DODATEK Č. 1 KE SMLouvĚ Č. 0227011823

- (A)** Strany spolu uzavřely dne 31.3.2025 smlouvu: Na vytvoření projektové dokumentace k povolení záměru a výkonu inženýrské činnosti „Parkovací dům P-APC v areálu Letiště Praha – projektová dokumentace k vydání povolení záměru“ ev. č. Objednatele 0227011823 (dále jen „Smlouva“),
- (B)** V důsledku okolností, které strany jednající s náležitou péčí nemohly předvídat, vyvstala potřeba k úpravě rozsahu plnění Díla, které mají dále dopad na cenu a dobu plnění dle Smlouvy.
- (C)** Strany mají zájem tímto dodatkem rozšířit rozsah plnění Smlouvy o výše uvedenou část týkající se Kolektoru K.A

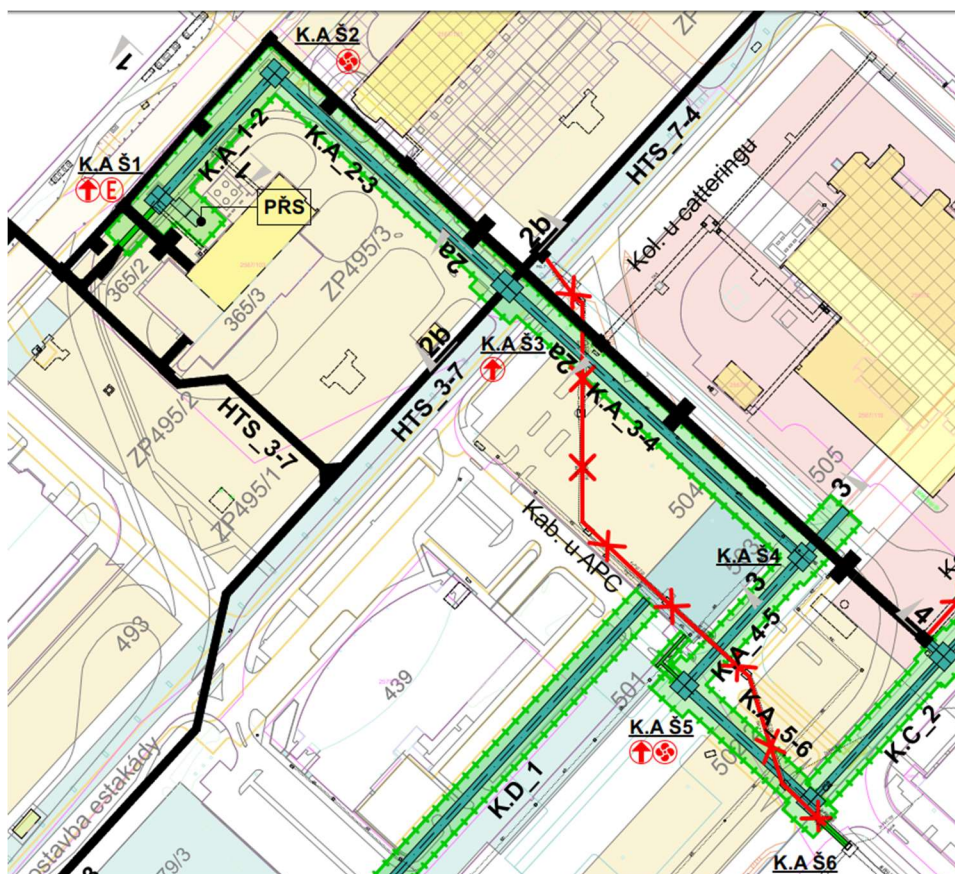
V těsné blízkosti plánovaného Parkingu P-APC (obj.č.504) je dle Studie trasován kolektor K.A. Původním předpokladem při zpracování Studie byla uvažována realizace P-APC až po kolektoru K.A. Posunutím realizace P-APC na dřívější termín vyvstává riziko souběhu realizace P-APC a části kolektoru K.A nebo dokonce dřívější realizace P-APC. Z těchto důvodů je potřebná část kolektoru K.A zařazena do přípravy a realizace P-APC. Zároveň šachtu K.A – Š3 je nutné realizovat před nebo společně se stavbou estakády. Pozdější realizace šachty K.A Š3 kolektoru K.A není technicky možná.

Jednotlivé části kolektoru:

1. Kolektor K.A (Service) – 1.část

Označení	Délka (m)	dimenze	popis
K.A Š 3	1 ks		Kompletní šachta K.A Š3
K.A 3 - 4	123,5	2500 x 2400	Kolektor mezi K.A Š3 - K.A Š4 vč. kompletní šachty K.A Š4 Součástí díla <u>NENÍ</u> odbočka směrem k objektu Dnata, ani zahlužení šachty K.A Š4 umožňující napojení této odbočky
K.A 4 - 5	52,0	2500 x 2400	Kolektor mezi K.A Š4 - K.A Š5, vč. kompletní K.A Š5 s přípravou pro napojení kolektoru K.D_1 (šachta ve tvaru „T“)
K.A 5 - 6	51,0 + *)	2500 x 2400	Kolektor K.A Š5 - K.A Š6, kompletní K.A Š6, vč. *) napojení na stávající kolektor/kabelovod podél hasičské stanice

*) úsek znázorněný v situaci bez označení
